**Objet : Compléments d'informations – Demande d'examen au cas par cas pour le projet de construction d'hangars d'élevage à volaille de type volière.**

**Référence projet : n°2022-6236**

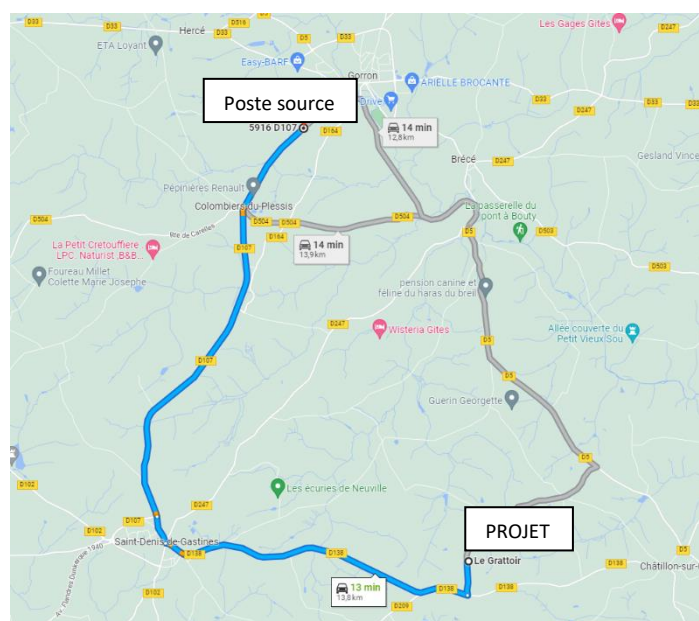
Merci de préciser quels dispositifs techniques sont prévus pour le fonctionnement du projet jusqu'au raccordement électrique externe. Le raccordement externe est en effet constitutif de votre projet et ne peut pas être dissocié de celui-ci aux termes de l'article L. 122-1 du Code de l'environnement<sup>1</sup>.

Les modules photovoltaïques constituant les volières seront raccordés aux onduleurs puis au poste de transformation électriques (chargé d'élever la tension de l'électricité) pour être ensuite rediriger vers le point de livraison. Le point de livraison fait l'interface entre le réseau électrique interne et le réseau électrique externe qui conduit l'électricité produite vers un poste source.

Les postes électriques situés à proximité des volières assureront le rôle de Transfo (poste de transformation) et de point de livraison.

Le raccordement entre le point de livraison et le poste source n'est qu'hypothétique.

A ce stade nous avons envisagé le scénario suivant :

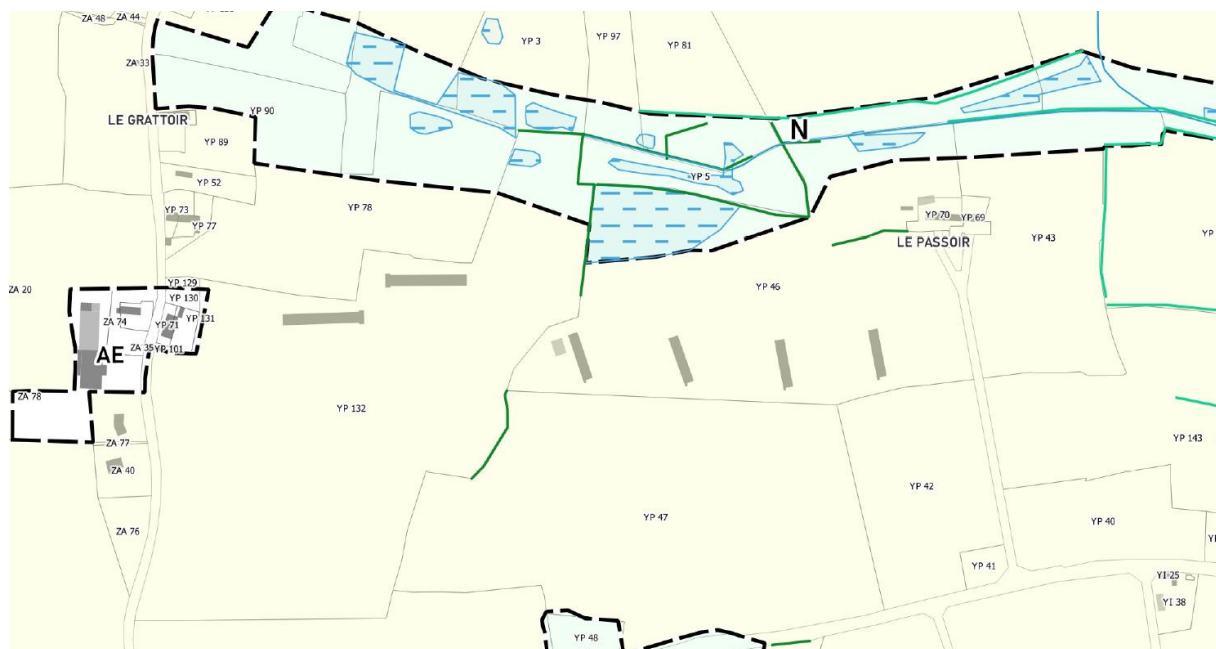
Des précisions sont également attendues en ce qui concerne les modalités d'entretien des parcelles et diverses interventions sous les ombrières (fauchage, désherbage, etc...).

Les modalités d'entretien des parcours resteront inchangées.

Les filets amovibles et la hauteur des volières permettra le passage d'engins agricoles (tracteur, faucheuse ...) pour l'entretien des parcours.

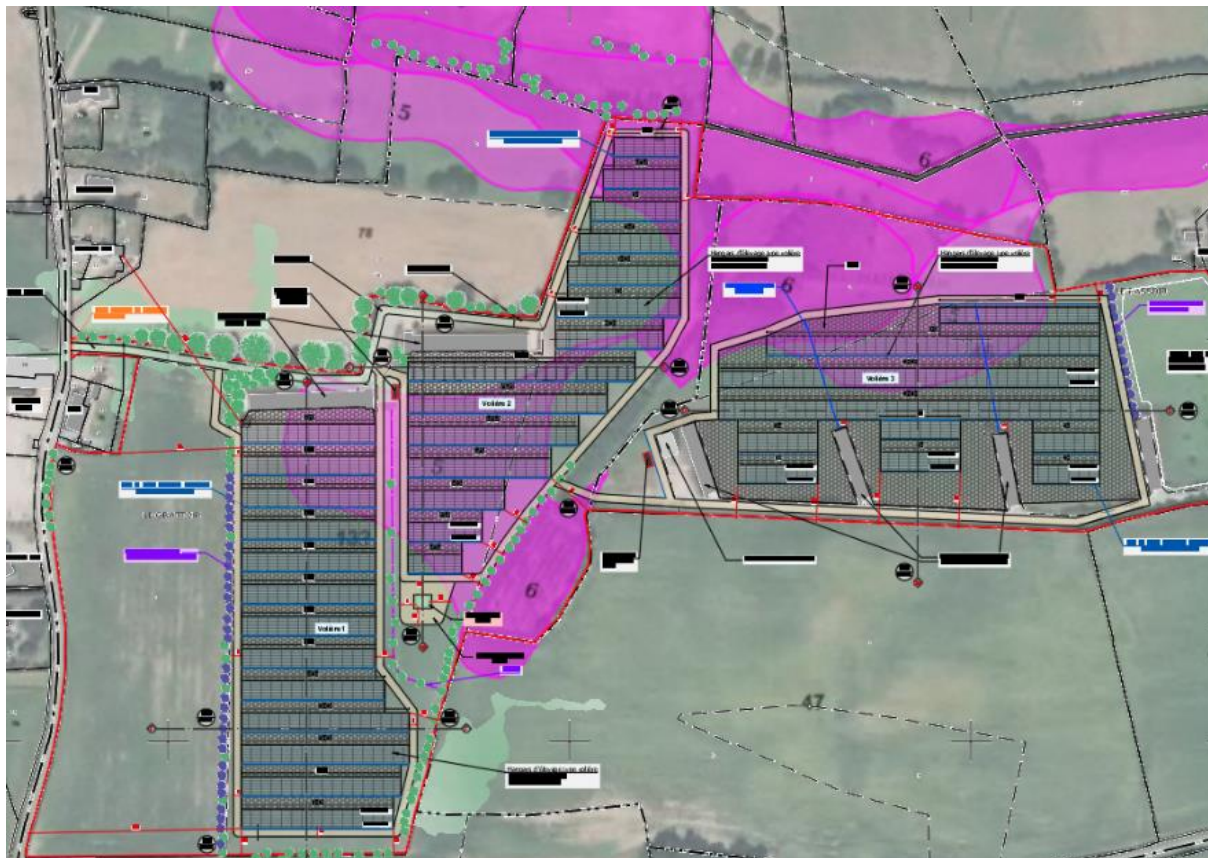
Vous avez répondu non à la situation du projet dans une zone humide ayant fait l'objet d'une délimitation. Il apparaît qu'une partie de votre projet est susceptible d'être classée en zone humide selon les cartes pédologiques du Conseil Départemental de la Mayenne.

Vous trouverez ci-joint les contours définis par ces cartes pédologiques, ainsi que leur traduction simplifiée proposée sur le site de la Préfecture de la Mayenne : les secteurs identifiés avec un coefficient (classement d'hydromorphie) 5 ou 6 représentent des zones humides avérées.

Afin que l'autorité environnementale soit à même de bien motiver sa décision, et au regard des enjeux notamment constitués par la présence de zones humides et la sécurité sanitaire des parcours de volaille, pouvez-vous préciser (en rubrique 6.4) les mesures et caractéristiques du projet destinées à éviter ou réduire ses effets négatifs notables sur l'environnement ? La rubrique 6.4 vise en effet à identifier précisément l'ensemble des mesures (évitement, réduction, compensation d'impacts) sur lesquelles vous vous engagez, dans le respect de l'article R.122-3 I du Code de l'environnement.

Le projet n'est pas situé en zone humide d'après le PLUi (Plan local d'urbanisme intercommunal approuvé le 10/02/2020) du Bocage Mayennais, qui localise sur son plan de zonage, les zones humides.

Si on se réfère à la cartographie pédologique du Conseil Département de la Mayenne, le projet se situe partiellement sur un secteur à coefficient 5 et 6 (classement d'hydromorphie).

Afin d'affiner et de vérifier la présence d'une zone humide sous le projet, nous réaliserons une étude pédologique avant tout démarrage de travaux.

- La volière n'imperméabilisera pas le sol, les parcours d'élevage resteront enherbés.
- Les chemins périphériques seront faits de manière à les rendre perméable à l'eau, à partir de roches calcaires déposées sur un géotextile perméable.

**Localisation des photos (projet Ouest)**

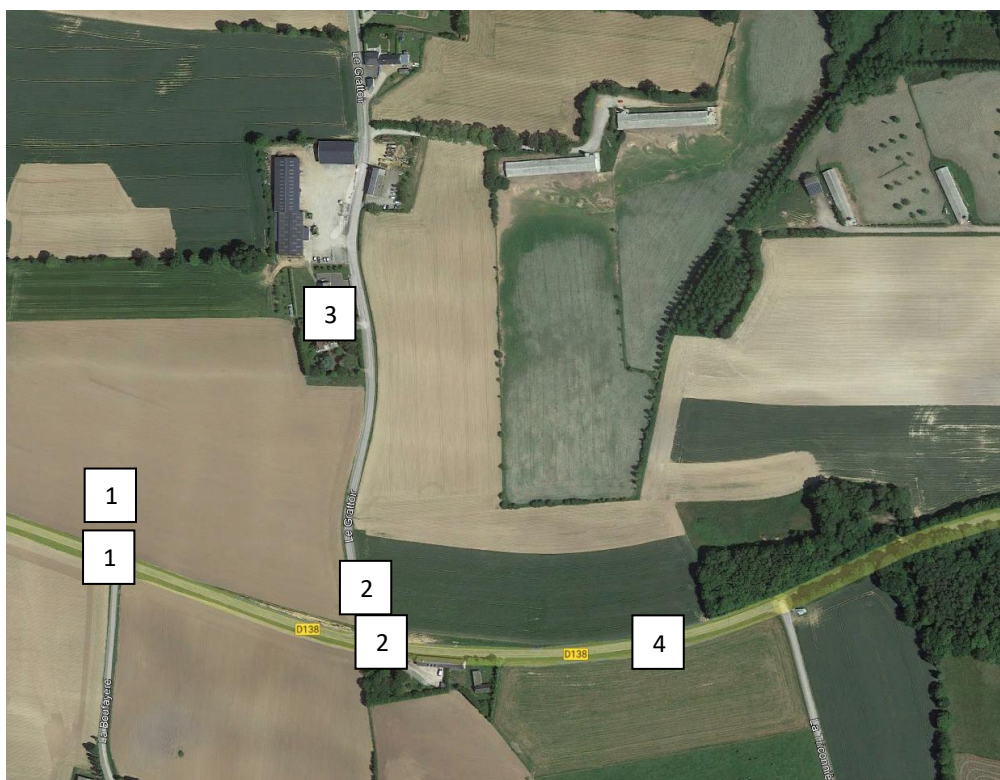
Vous avez répondu non à la question sur la susceptibilité du projet à porter atteinte au patrimoine architectural, culturel, archéologique et paysager. Compte tenu notamment des hauteurs de structures portant la toiture photovoltaïque, du nombre et des caractéristiques (dimensions, matériaux, ...) des panneaux, merci de préciser sur quelle analyse est fondée l'appréciation de l'absence d'impact du projet sur le paysage et sur les habitations proches.

- Le projet n'est pas à proximité d'un site classé ou inscrit ;
- Le projet n'est pas à proximité d'un site patrimonial remarquable ;
- Le projet n'est pas situé dans une zone de présomption de prescription archéologique
- Le projet n'est pas à proximité d'un site NATURA 2000.
- La végétation existante, le renforcement et la plantation de deux linéaires de haie permettra de limiter l'impact visuel.
- La topographie du site permet de couper la visibilité du projet depuis les routes et les habitations environnantes.

**Photo n°1 (projet non visible)**

**Photo n°2 (projet non visible)**

**Photo n°3 (projet non visible)**

**Photo n°4 (projet visible pendant 8 secondes sur une portion de la RD138)**
